発行番号：HZDS97-03、発行年月：平成09-08

シリンダー注油器用 駆動軸接手の改良について

対象機種：K/L/S50～80MC(E)

従来型(ユニバーサル式)

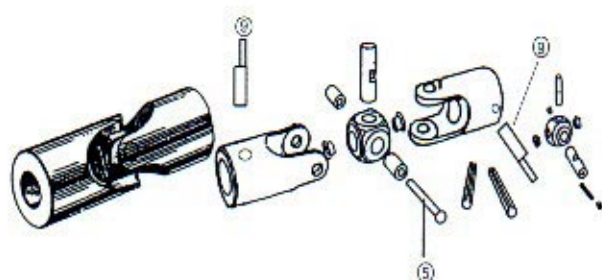
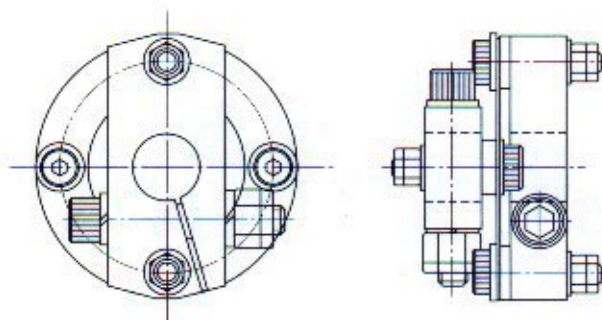
最近 L/S-MC型機関において、標記接手が摩耗して、接手用ピン(⑤または⑨)が折損する事故が発生しました。

原因として、次のことが考えられます。

- ・シリンダフレームの熱膨張
- ・潤滑油不十分
- ・軸芯の不良

この対策として、今後は添付の板バネ型に改良することになりましたので、もし必要ならば、改良型の採用をご検討ください。

改良型(板バネ式)
